ID: **8133** Progetto di impianto eolico composto da n. 8 aerogeneratori per una potenza complessiva di 40 MW e relative opere di connessione alla RTN, sito nei comuni di Guglionesi (CB), Petacciato (CB), Montenero di Bisaccia (CB), Montecilfone (CB), in Località "Pontone - Macchiozze"

Oggetto: Osservazioni in merito alla progettazione e alla valutazione di impatto ambientale

Codice procedura (ID_VIP/ID_MATTM): 8133

**OSSERVAZIONI RELATIVE AL PROGETTO DEL CAMPO EOLICO DI CUI
ALL'OGGETTO PRESENTATO NEL COMUNE DI GUGLIONESI (CB)**

7. Errata valutazione della rosa dei venti redatta senza ausilio di dati del vento presenti in sito:

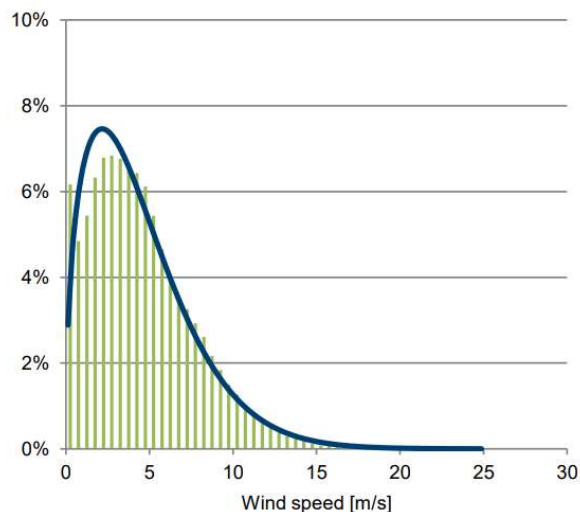
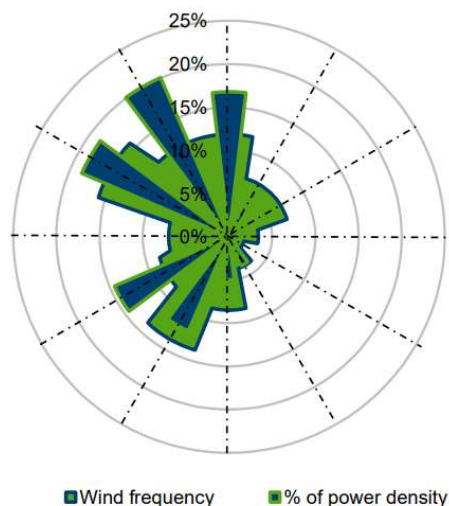
La rosa dei venti riportata nella relazione anemometrica non è caratteristica del sito ma risulta presunta da dati non reali; pertanto, il dimensionamento dell'impianto sia rispetto agli effetti del rumore che dell'interferenza sui ricettori sensibile risulta forviante. Come si evince dai dati reali raccolti dell'anemometro installato dal 2009, presso la discarica di Guglionesi, emerge che la zona è caratterizzata da una ventosità medio-bassa.

A - parameter [m/s]	4.95
k - parameter	1.44
Weibull fitted mean wind speed [m/s]	4.49
Measured mean wind speed [m/s]	4.52
Discrepancy between measured and Weibull fitted wind speed [%]	-0.55

8. Zona soggetta ad alto pericolo di frana tra le torri n. 2 e n. 3, con realizzazione di nuova viabilità su aree vincolate ai sensi del D.Lgs 42-2004 ed a rischio idrogeologico;

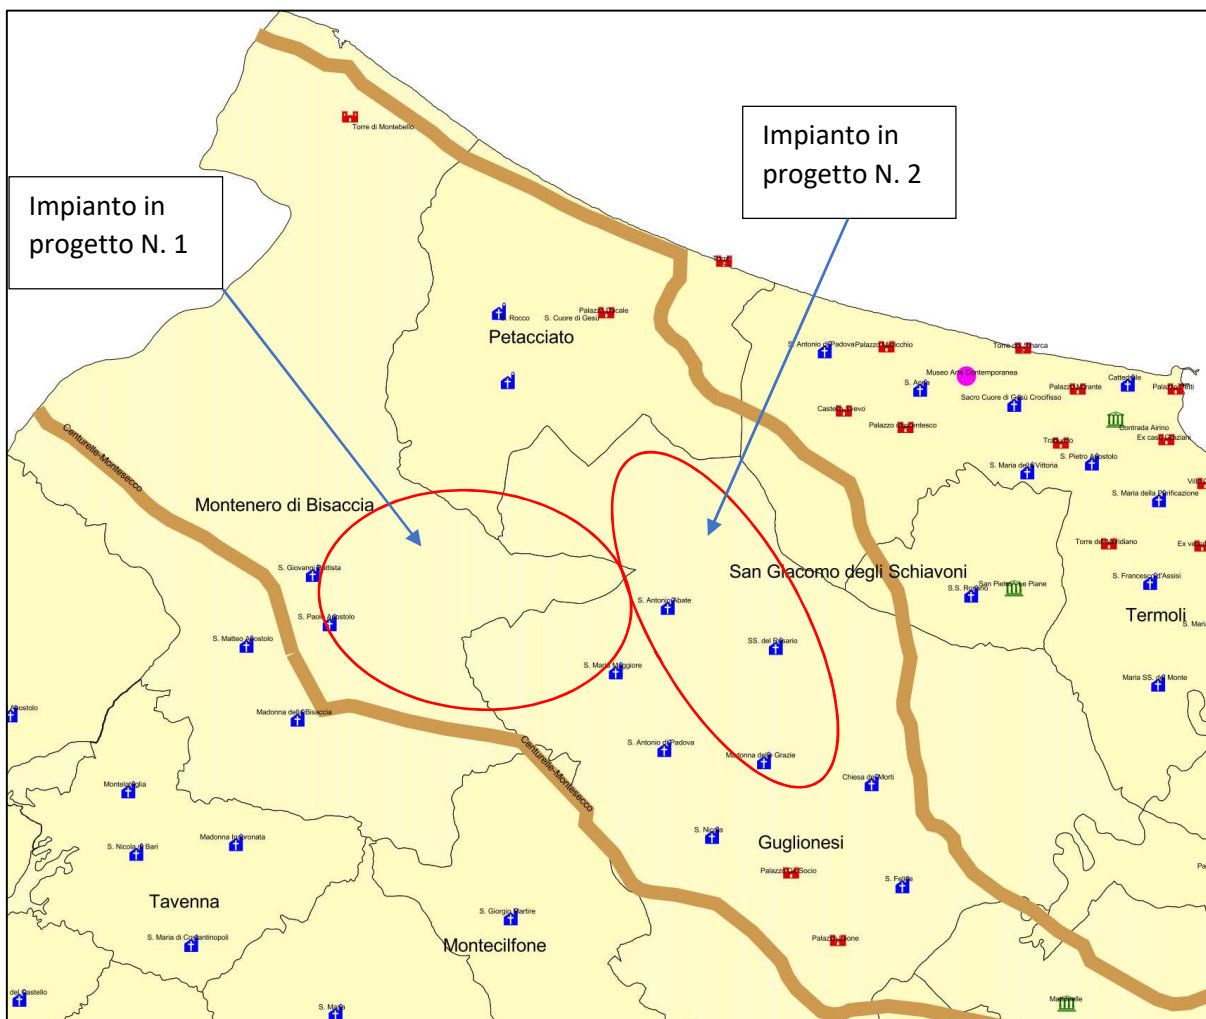
Come attestato dalla relazione geologica del progetto l'area ricompresa tra gli aerogeneratori 5, 6 e 7 risulta ad elevato rischio frana ma in generale anche le altre zone circostanti.

“L'area è classificata a pericolosità elevata sulla scorta della presenza di frane quiescenti del tipo complesso cartografate da rilievo aerofotogrammetrico (progetto IFFI) e non sul campo, senza esecuzione di indagini specifiche”

L'analisi della documentazione dimostra che la viabilità e le opere connesse relative a diverse turbine secondo quanto previsto dalle Norme Tecniche del Piano di Assetto Idrogeologico dell'Autorità di Bacino non sono realizzabili.

9. Zona ad elevata valenza archeologica data dalla presenza di due tratturi e da numerose chiese;

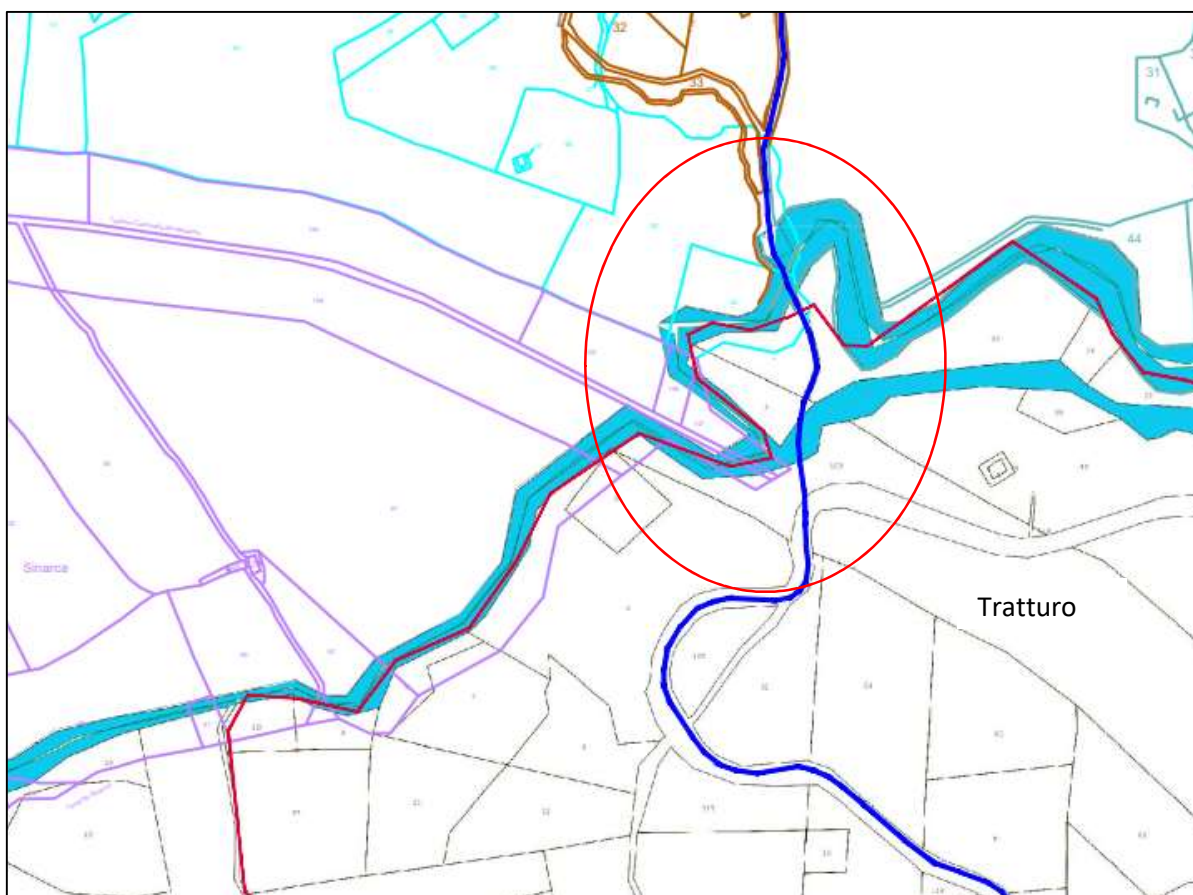
L'area prescelta dai due impianti eolici si inserisce in un contesto estraneo ad impianti eolici esistenti, ricompreso tra due tratturi sottoposti a tutela archeologica con DM 15-06-1976 e da numerose chiese rurali poste proprio tra i due tratturi, come di seguito riportate:

L'analisi della documentazione dimostra che l'inserimento di numero 17 aerogeneratori in un'area a forte valenza archeologica e storico-culturale, a bassa resa energetica si pone in netto contrasto da quanto riportato nell'Allegato 3 delle linee guida approvate con DGR 621-2011.

10. Percorso del cavidotto di collegamento tra gli aerogeneratori e il punto di connessione alla rete elettrica nazionale impattante, il quale anziché percorrere strade esistenti, interferisce sia sul tratturo su aree dove non sono esistenti infrastrutture e sia su terreni privati coltivati;

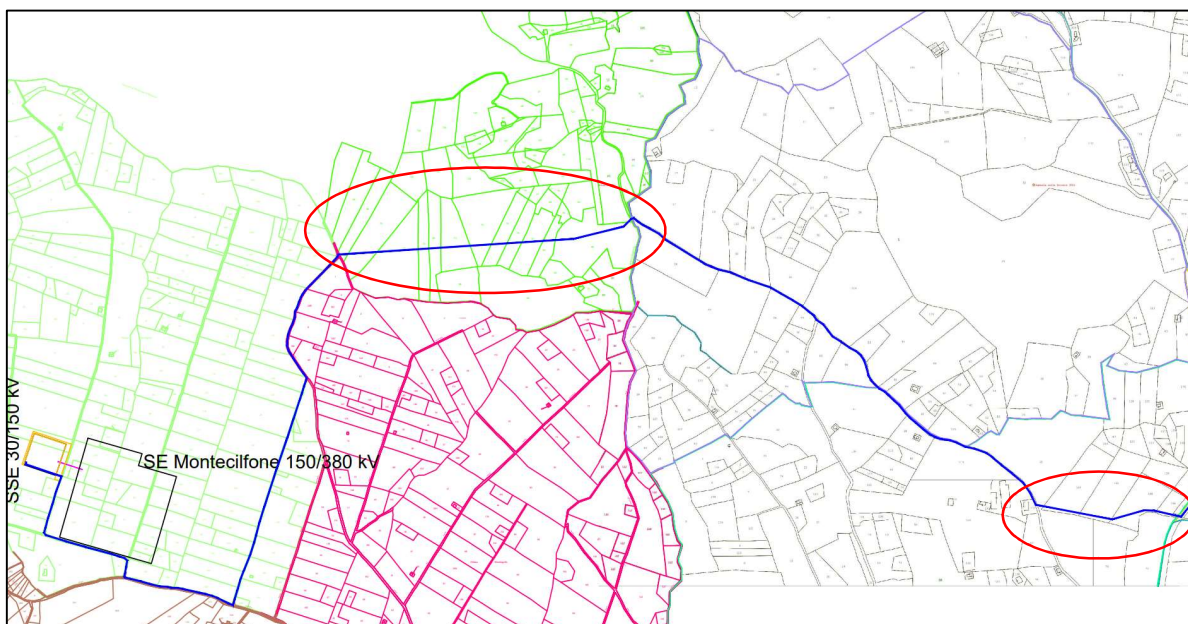
Come evidenziato nella figura seguente il cavidotto riportato con il colore blue attraversa il Tratturo vincolato con DM 15-06-1976 su area in cui non vi sono infrastrutture esistenti, andando ad interferire anche con il reticolo idrografico:

L'analisi della documentazione dimostra che il percorso del cavidotto di collegamento tra l'impianto eolico in progetto interferisce con aree vincolate e su terreni agricoli, inoltre il progetto del cavidotto non tiene conto delle varie interferenze esistenti ed in progetto come la realizzazione del cavidotto dell'altro impianto eolico in progetto; pertanto, si conferma l'irricevibilità della proposta progettuale.

11. Errata valutazione di intervisibilità dai principali centri urbani di Termoli (CB), Guglionesi (CB), Montenero di Bisaccia (CB) e San Giacomo degli Schiavoni (CB);

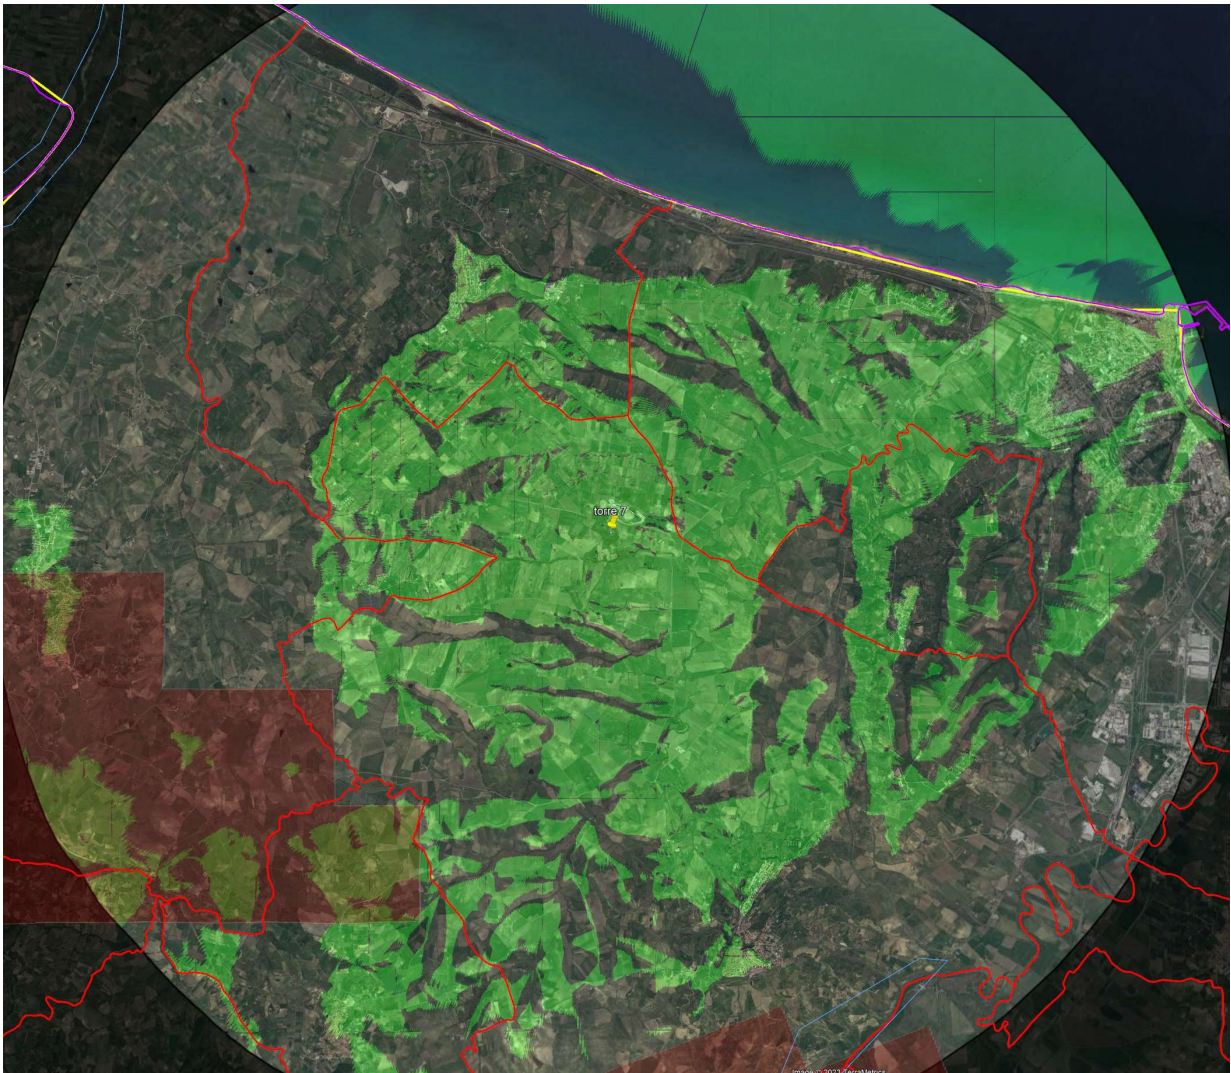
Lo studio di intervisibilità oltre a non considerare l'altro impianto eolico in fase di iter autorizzativo, non riporta neanche la reale intervisibilità che si formerebbe dai principali centri urbani di Termoli (CB), Guglionesi (CB), Montenero di Bisaccia (CB) e San Giacomo degli Schiavoni (CB), i quali sarebbero tutti interessati dai punti di vista prioritari. Lo studio inoltre non mette in risalto il numero di macchine visibili dai principali centri urbani come previsto dall'Allegato 3 delle linee guida approvate con DGR 621-2011.:

L'analisi della documentazione dimostra che lo studio di intervisibilità è stato redatto in maniera errata, non mettendo in risalto la reale interferenza che si avrebbe dai principali centri abitati di Termoli (CB), Guglionesi (CB), Montenero di Bisaccia (CB) e San Giacomo degli Schiavoni (CB), pertanto si conferma anche per il notevole impatto sul paesaggio dai principali punti di vista, l'irricevibilità della proposta progettuale.

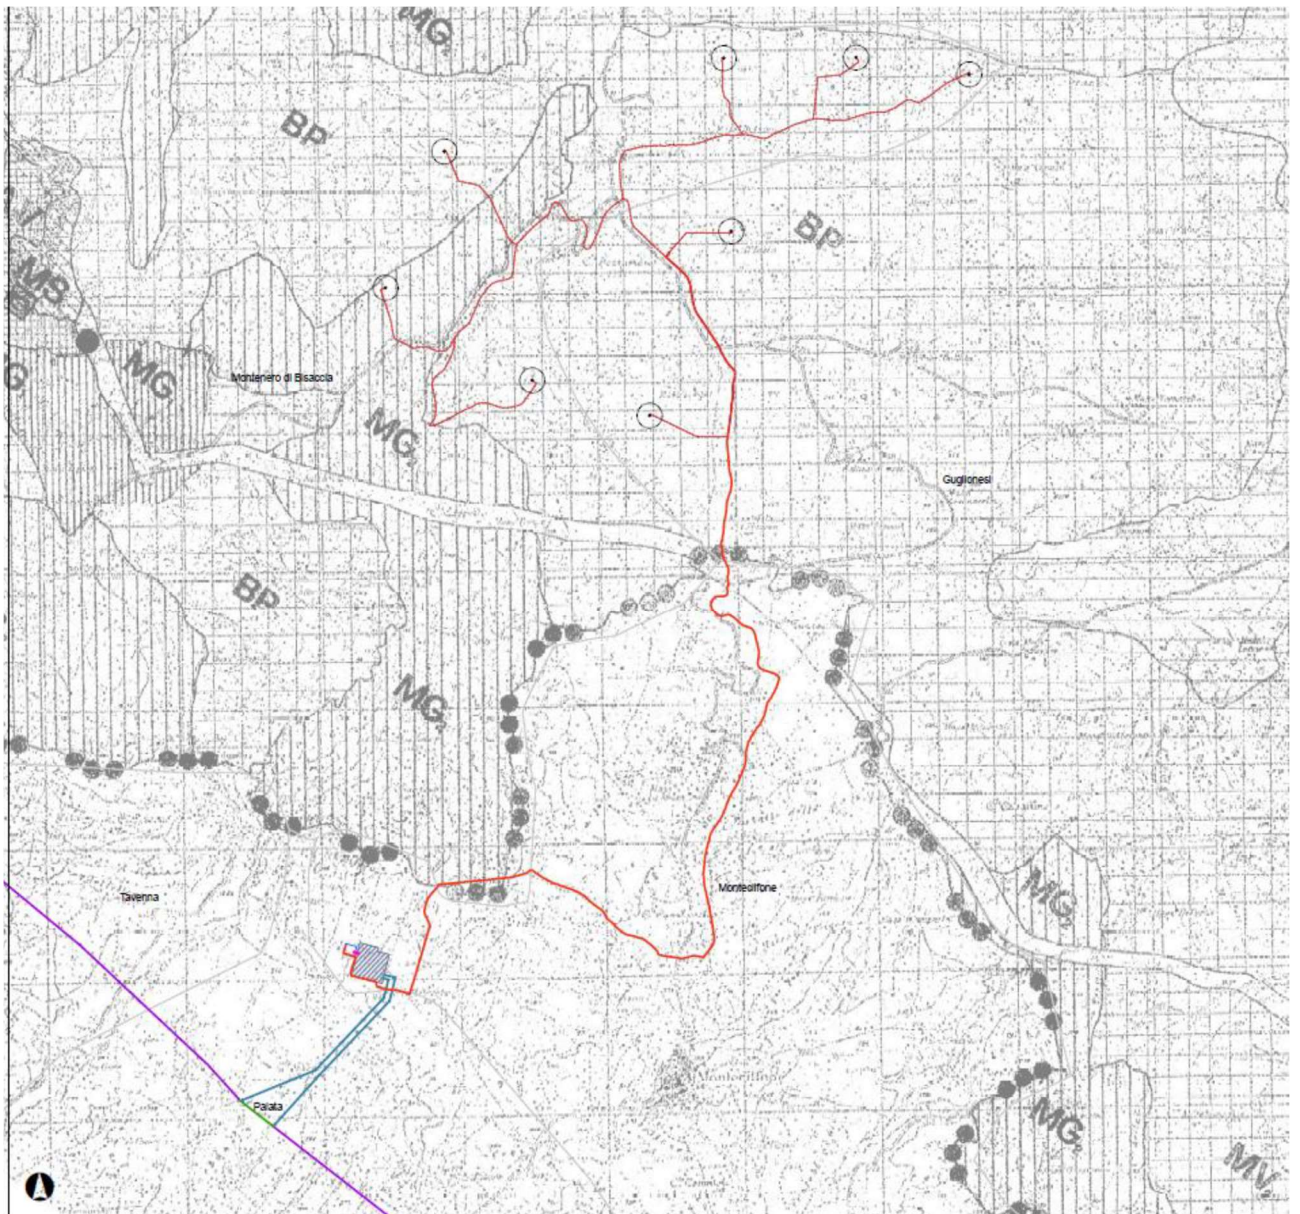
La documentazione progettuale risulta carente in merito all'approfondimento sulla Valutazione di incidenza Ambientale. Nel merito, si informa infatti che le *“Linee guida nazionali per la Valutazione di incidenza”* pubblicate su G.U. n. 303 del 28/12/2019, riportano che *“al fine di garantire la coerenza della Rete Natura 2000 ed assicurare della Rete Natura 2000 ed assicurare livello di valutazione omogeneo delle incidenze generate... le Regioni e PP.AA. assicurano le opportune forme di coordinamento nelle procedure di VInCA”* con particolare riferimento alle seguenti casistiche: *“siti Natura 2000 limitrofi a confine tra regioni amministrativamente diverse”* e valutazione delle incidenze generate da piani, progetti o attività *“da attuare nel territorio di una Regione o PP.AA. ma che possono generare interferenze significative su siti Natura 2000 appartenenti a Regioni o PP.AA. limitrofe”*. Pertanto, per l'intervento in oggetto, nel rispetto delle competenze amministrative assegnate in materia di Rete Natura 2000 e valutazione di incidenza, appare opportuno il coinvolgimento delle Amministrazioni regionali della Regione Abruzzo.

Il progetto non rispettando quanto disciplinato dalla D.G.R. n. 304 del 13/09/2021, si conferma l'irricevibilità della proposta progettuale.

“Ortofoto della frazione di Vallone Cupo-Solagne Grandi vista dall'alto”

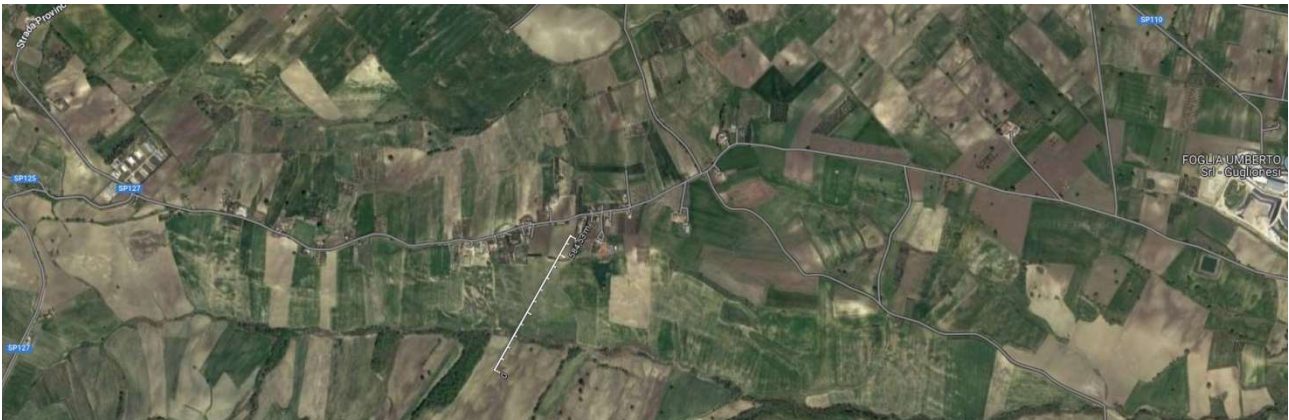
Incredibilmente però gli aerogeneratori WTG03 WTG04 e anche WTG08 risultano posizionati a brevissima distanza proprio da questo nucleo abitativo di cui però, circostanza ancora più incredibile, nulla si dice nello studio di impatto ambientale e in tutti gli allegati.

La cosa più assurda e sconcertante del progetto è certamente rappresentata proprio dal posizionamento degli aerogeneratori WTG03 e WTG04 che addirittura sono stati previsti proprio a ridosso dell'abitato di Vallone Cupo- Solagne Grandi ove, come detto, vive la quasi totalità degli abitanti delle due contrade i quali vedrebbero certamente stravolte distrutte le loro esistenze.

“Rappresentazione delle distanze dell'aerogeneratore WTG03 rispetto all'abitato”

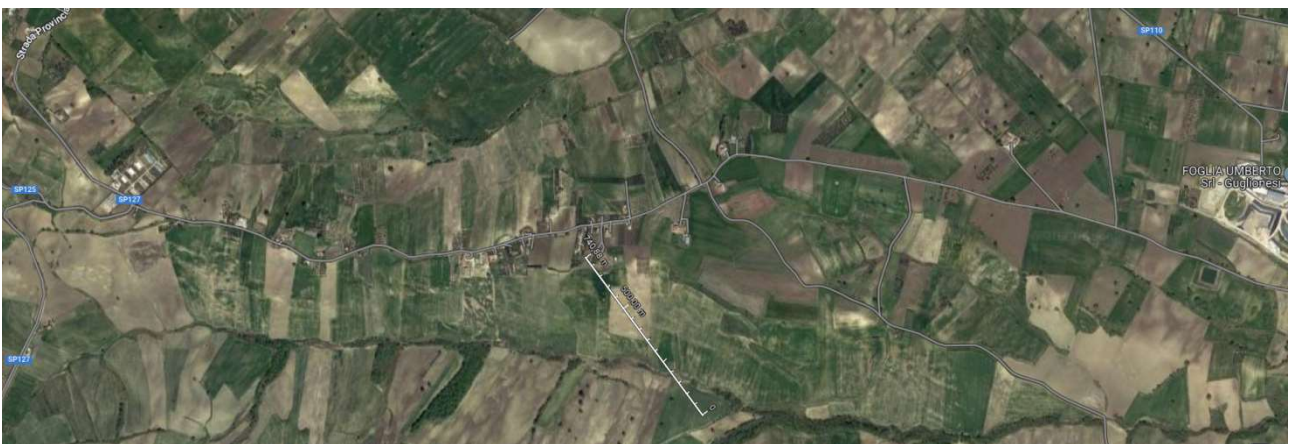
Come detto invece alcuni degli aerogeneratori sono posti letteralmente a ridosso delle case che costituiscono il nucleo abitativo della frazione di Vallone Cupo-Solagne Grandi e addirittura due di essi: WTG03 e WTG04 sono posti a una distanza di variabile tra 450 e 700 metri e come si evince dalle fotografie che seguono.

In definitiva gli aerogeneratori WTG03 e WTG04 sono posti a una distanza variabile tra 450 m e 700 m rispetto all'abitato della frazione mentre di fatto dovevano essere previsti ad almeno a 1500 m dal centro abitato non solo perché previsto dalla normativa ma anche e soprattutto per ragioni di buon senso e di tutela delle comunità che abitano il sito.
